日本原子力研究開発機構大洗研究所(南地区)の 核燃料物質使用変更許可申請等について

照射燃料試験施設（AGF）における
核燃料物質の使用等の終了に関する記載の見直し等

令和3年11月10日

国立研究開発法人日本原子力研究開発機構
大洗研究所 燃料材料開発部

No.12-13セル間コンベア装置

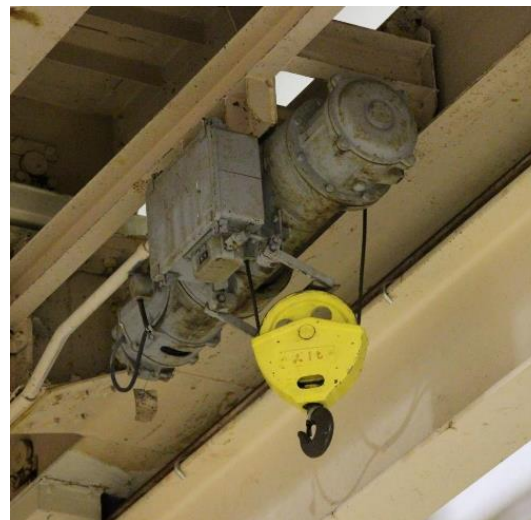
コンベア装置は、No.12セルとNo.13セル間における物品の移送を行うために許可を受けた設備である。今後使用する予定がないことから、撤去を行う。

廃液輸送管の配置及び写真

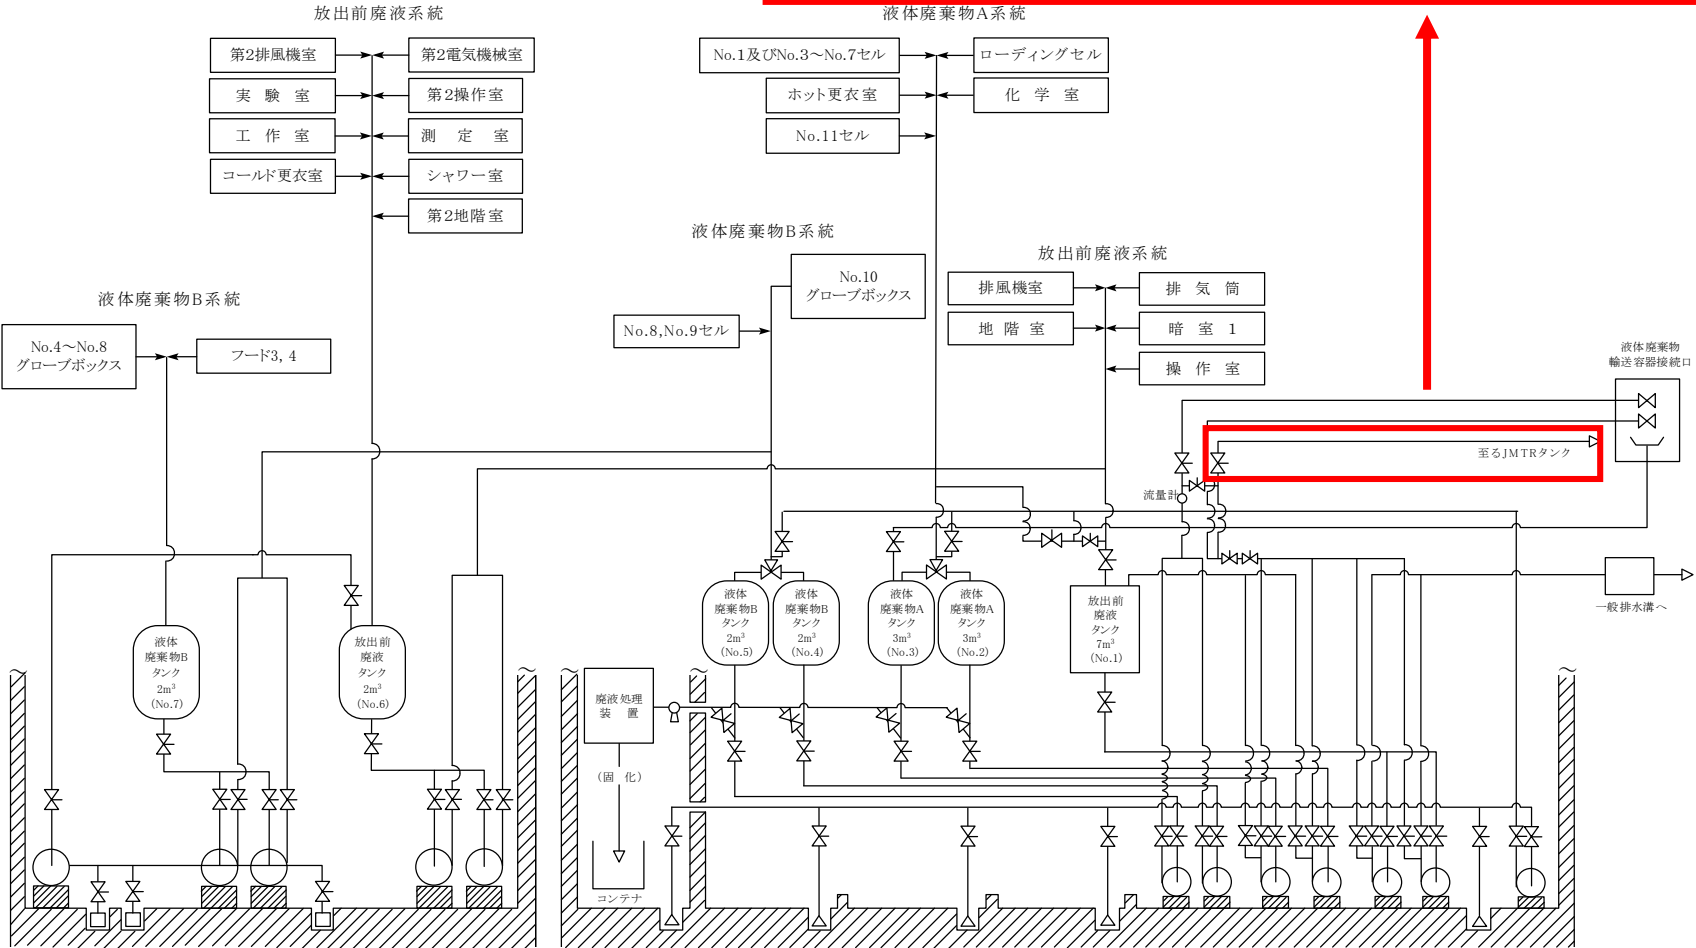
廃液輸送管は、放射性液体廃棄物を他施設へ移送するために、許可を受けた設備である。今後使用する予定がないことから、撤去を行う。核燃料物質の使用実績等がなく、汚染はない。

図11 排気系統図(I)

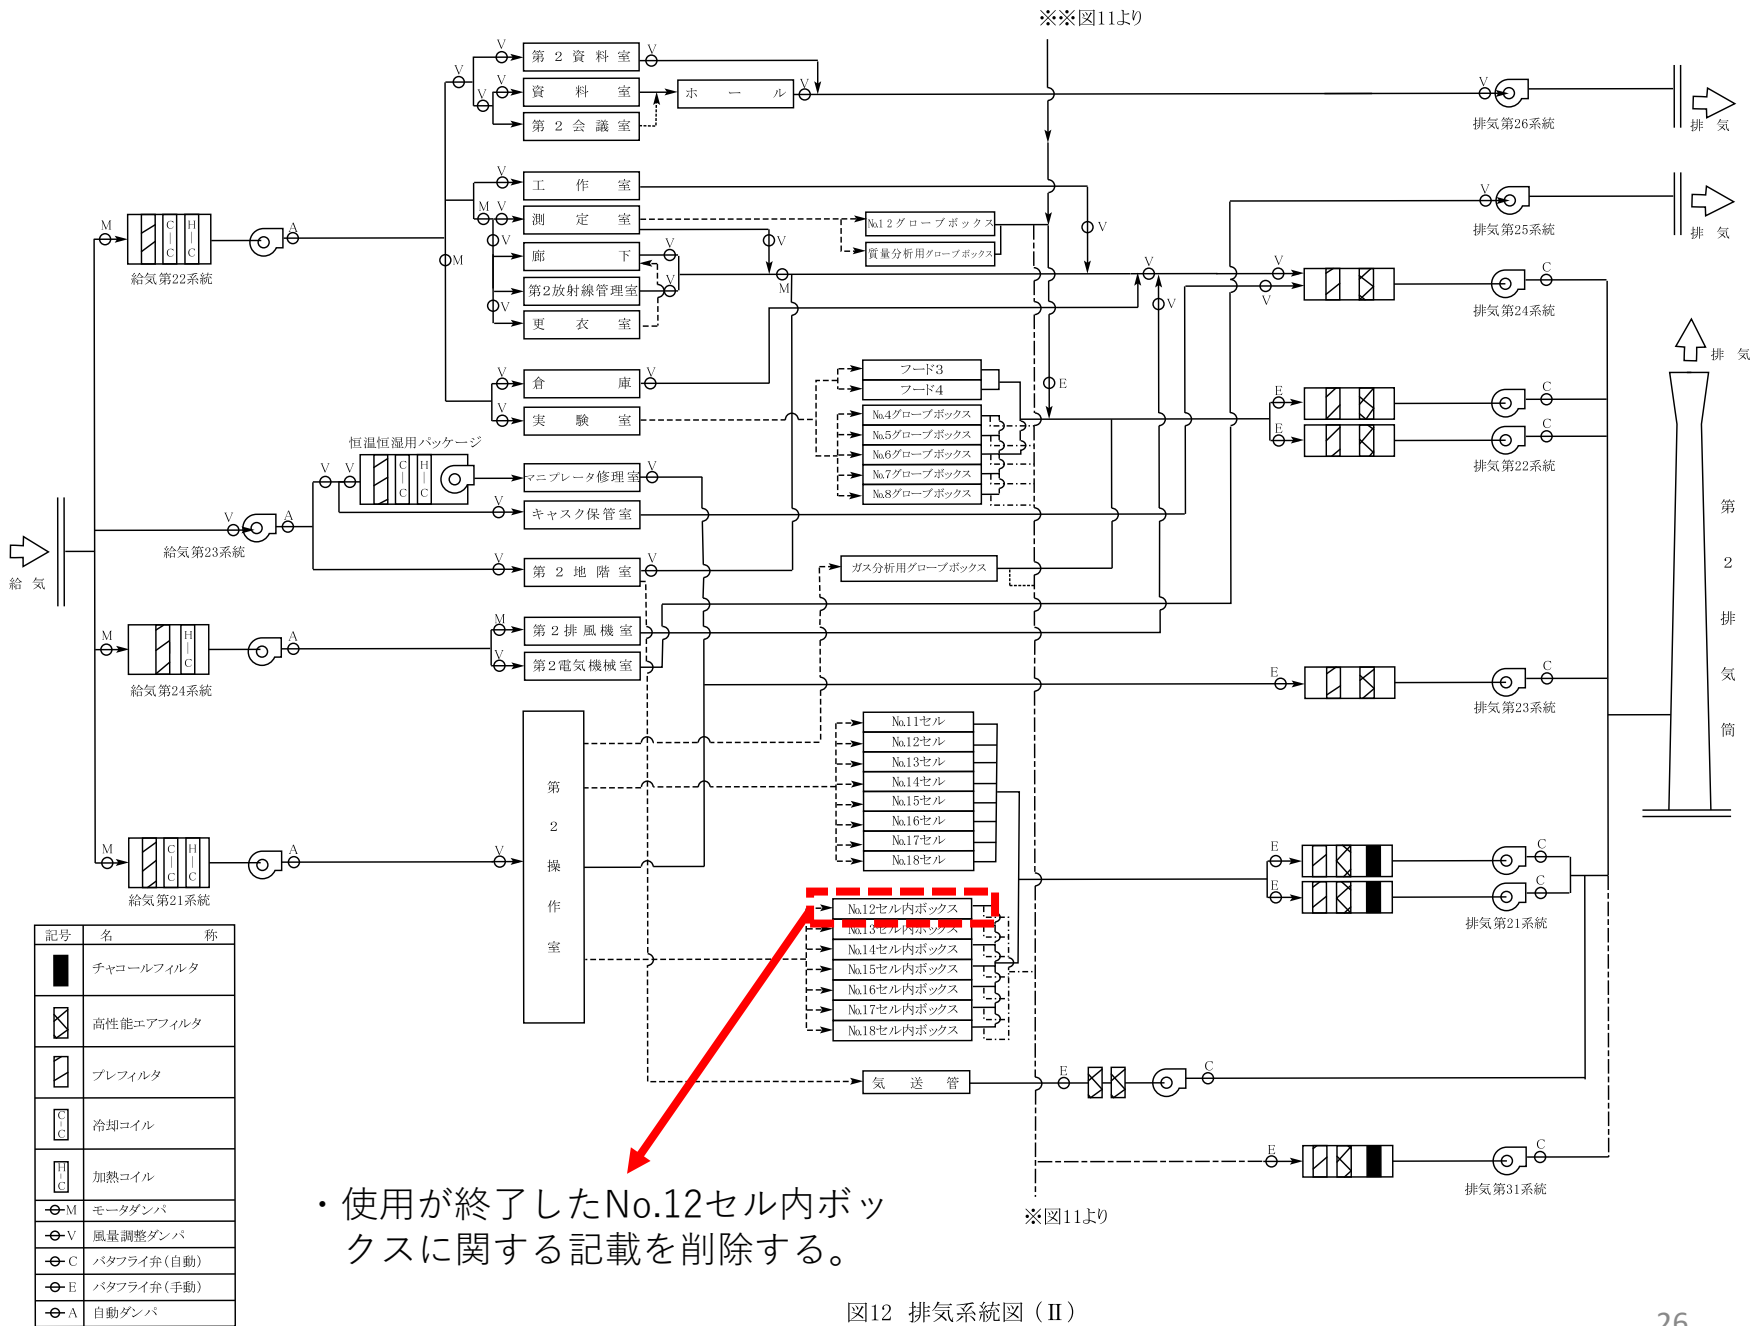
・使用が終了したNo.11及びNo.16グローブボックスに関する記載を削除する。

図 13 放射性廃液系統図

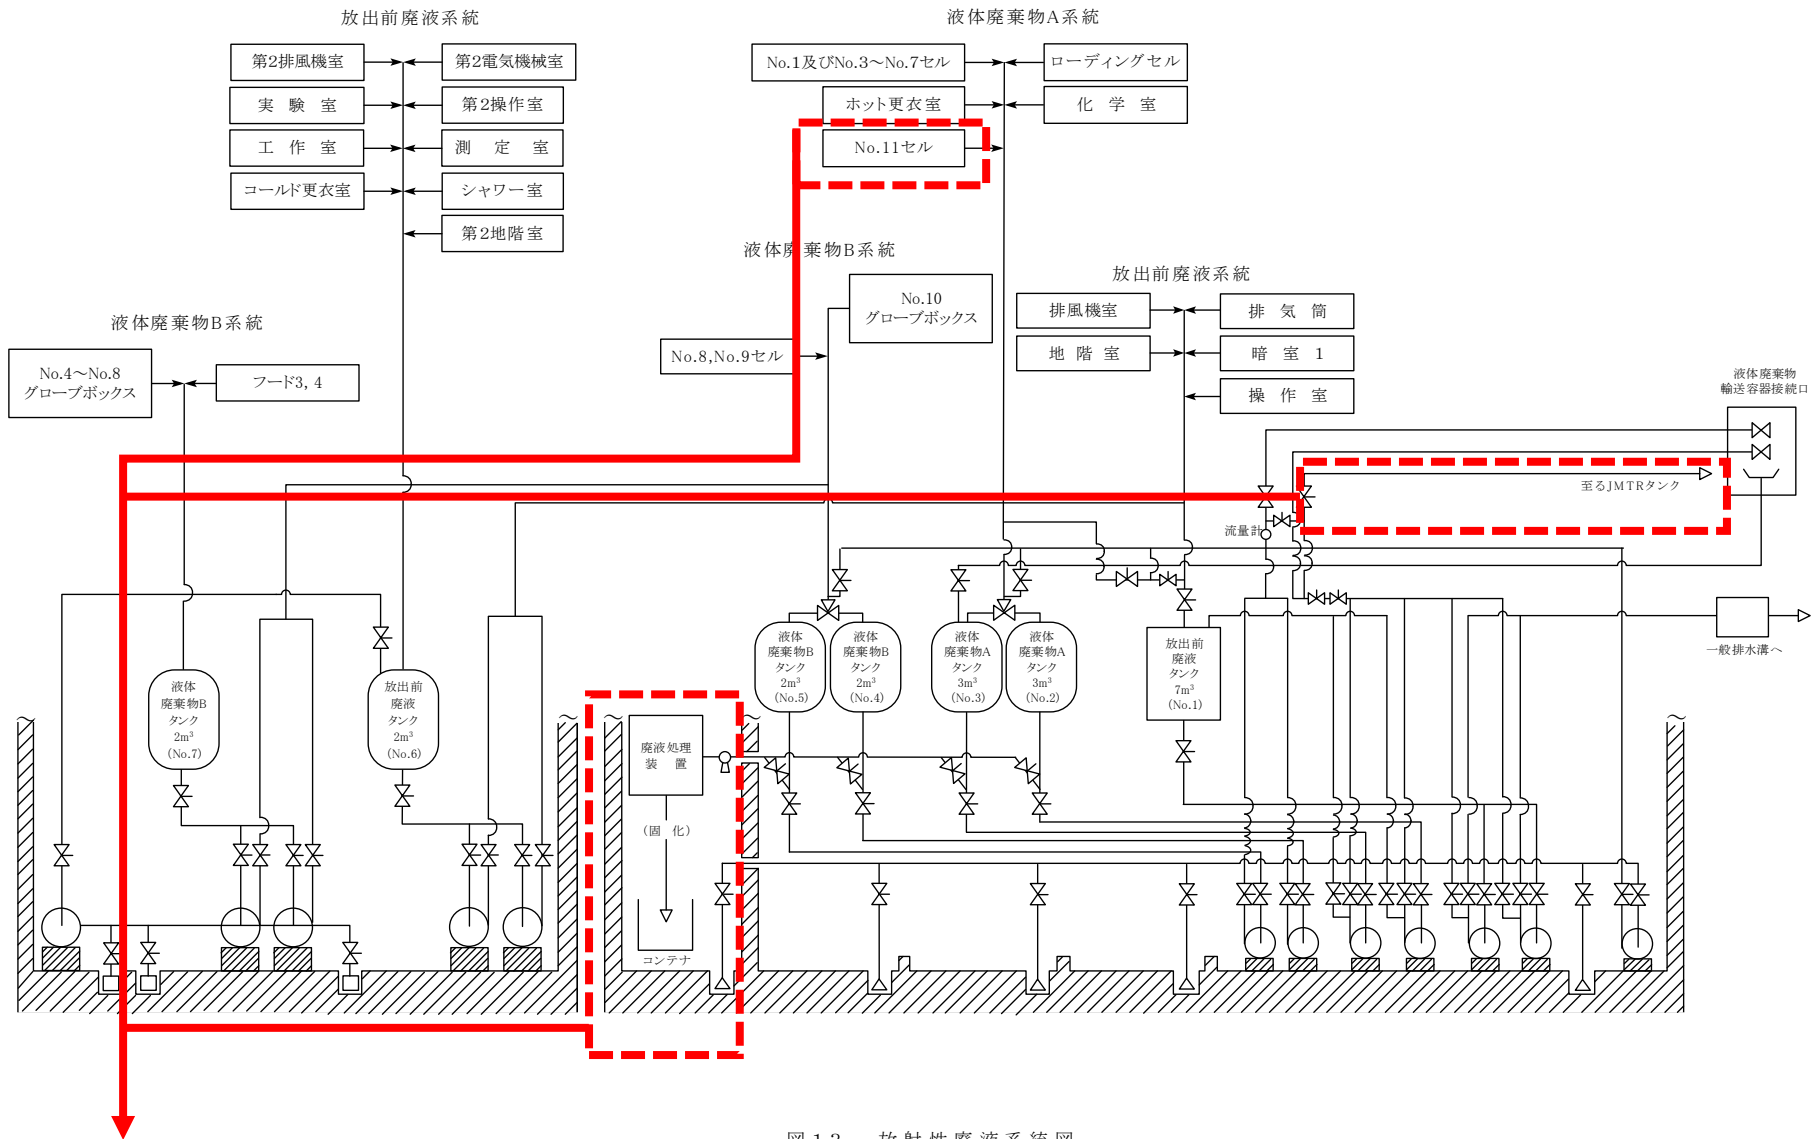
- 使用が終了したNo.11セル、廃液輸送管、廃液処理装置に関する記載を削除する。

No.11～13セル内設備の配置概略図

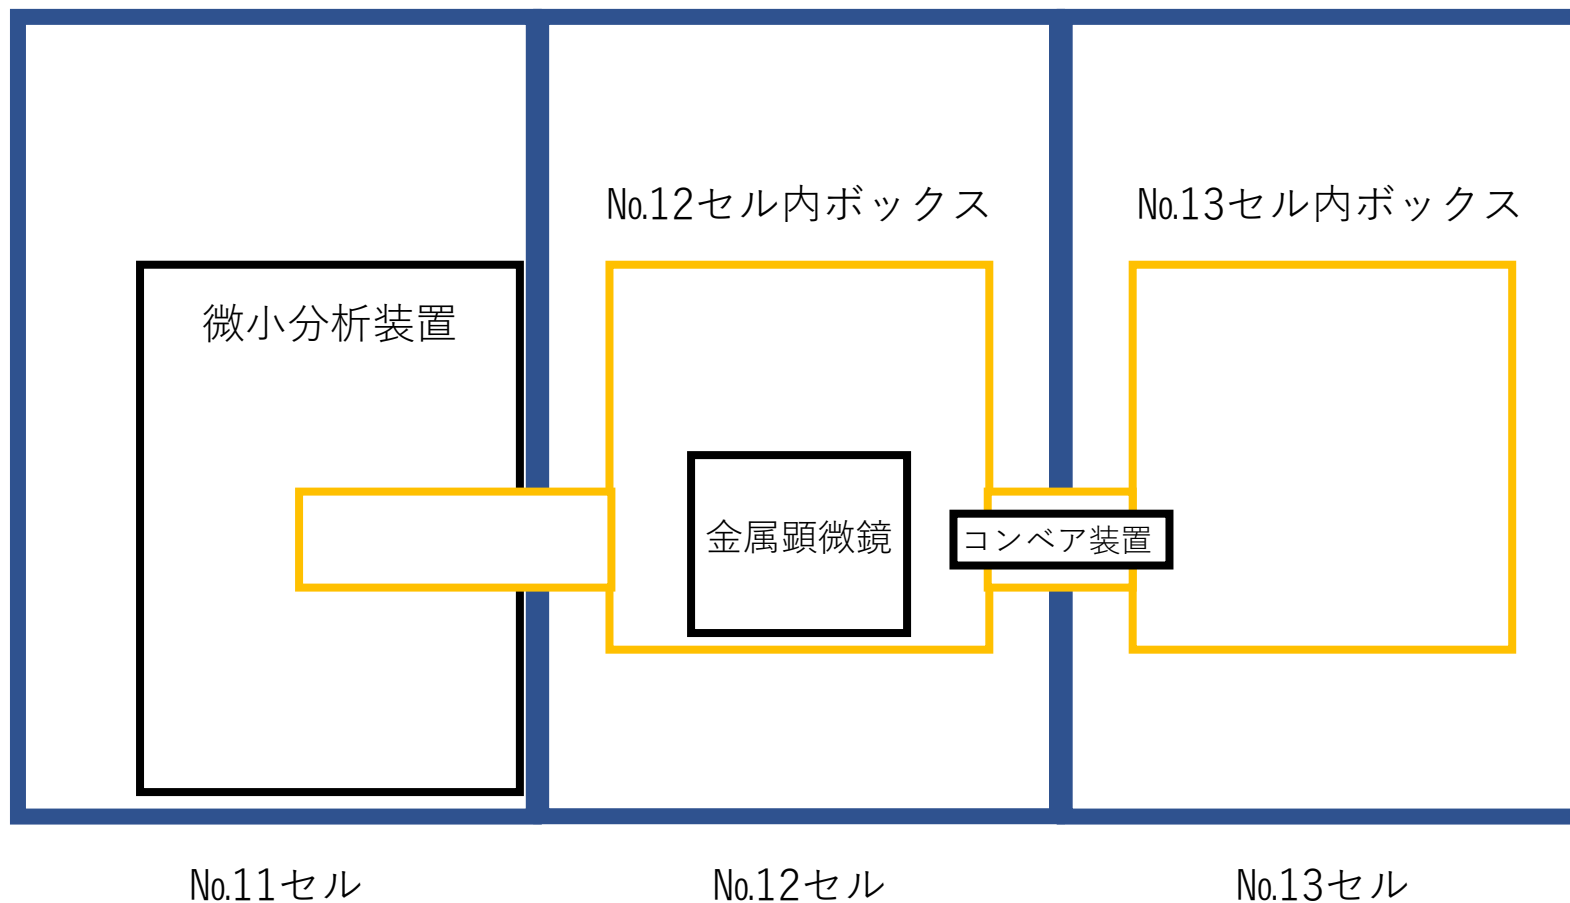
No.11～13セルにおける、セル内の微小分析装置、No.12～13セル内ボックス、金属顕微鏡及びコンベア装置の配置概略図を以下に示す。

No.12セル内ボックスの解体、撤去時の気体廃棄物の概略

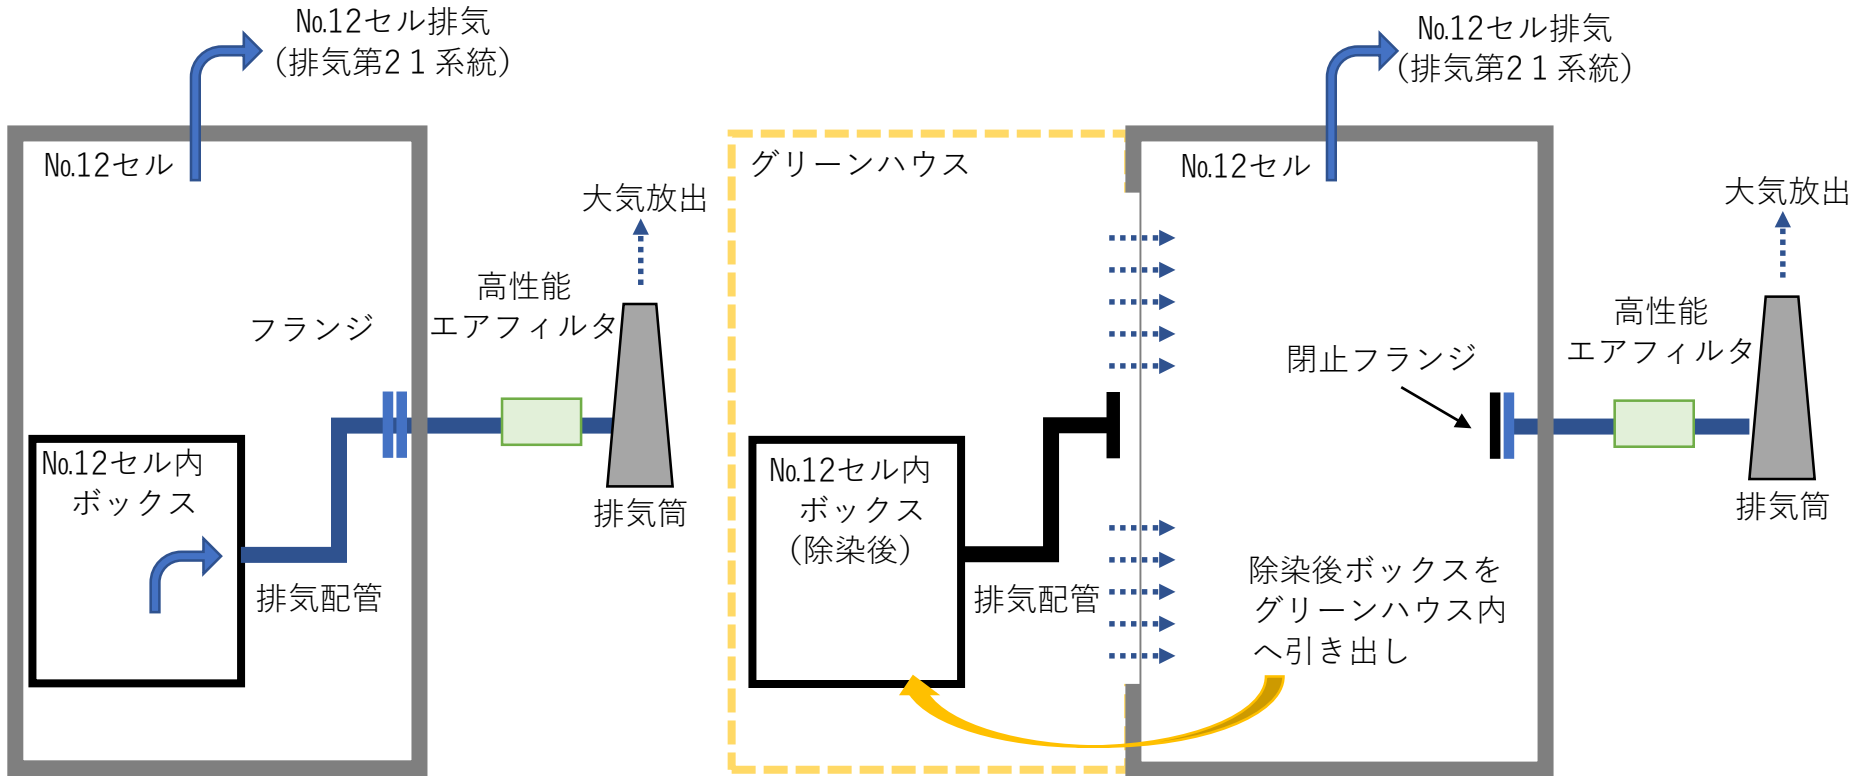
- ・ 除染作業は、汚染箇所をアルコール等によりふき取り除染を行う。ふき取り後に残留した固着性の汚染については、必要に応じて、粘着テープ等により汚染を固定するか、養生を施す。
- ・ No.12セル内ボックスを解体する際はグリーンハウスを設置する。除染後セル内ボックスと排気口の接続を切り離した後排気系統側をフランジで閉止する。作業中のグリーンハウス内の排気はNo.12セルの排気系統により解体中の排気を継続する。また、排気は、高性能エアフィルタでろ過した後大気中に放出され、周辺監視区域外における放射性物質濃度が法令に定める濃度限度を超えないように管理する。
- ・ 作業については、保安規定に基づき作業実施方法、放射線管理、放射性廃棄物管理、作業の安全管理、実施体制、非常時の対応等を記載した放射線作業計画書に基づき実施する。

No.12セル内ボックスの気体廃棄物の廃棄

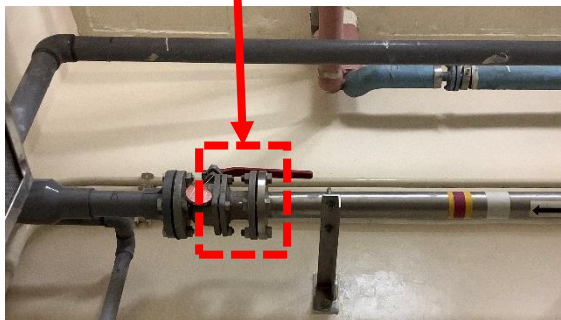
マニプレータ、グローブによるボックス内除染中は通常の排気状態を維持し行う。

除染後のボックス解体作業はグリーンハウス内にて行う。グリーンハウス内の排気はNo.12セルの排気により行う。

廃液輸送管配置概略図

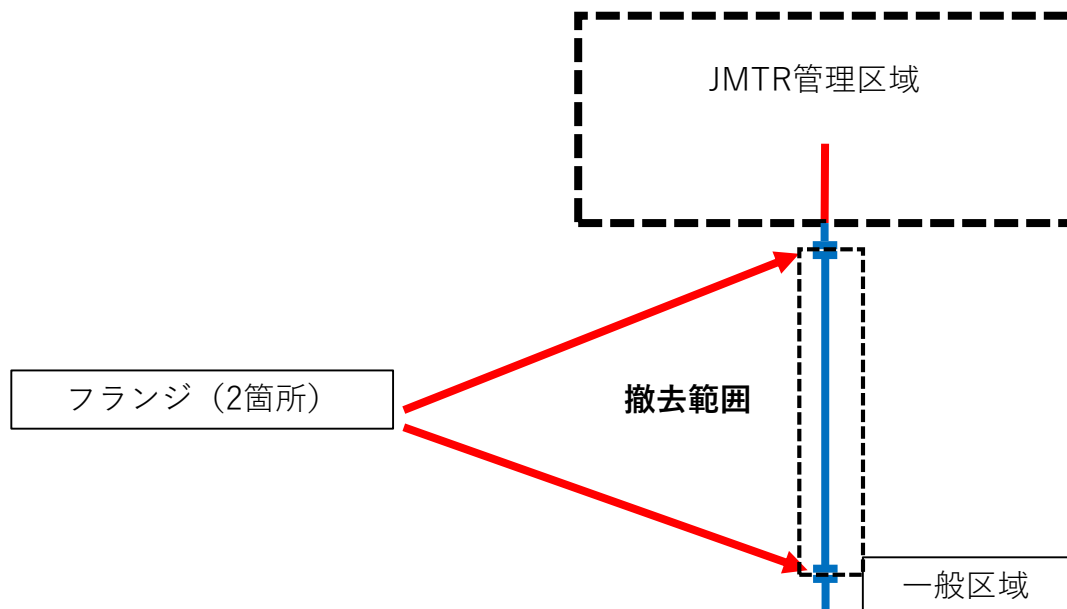
廃液輸送管の解体、撤去（廃液輸送管配置概略図）
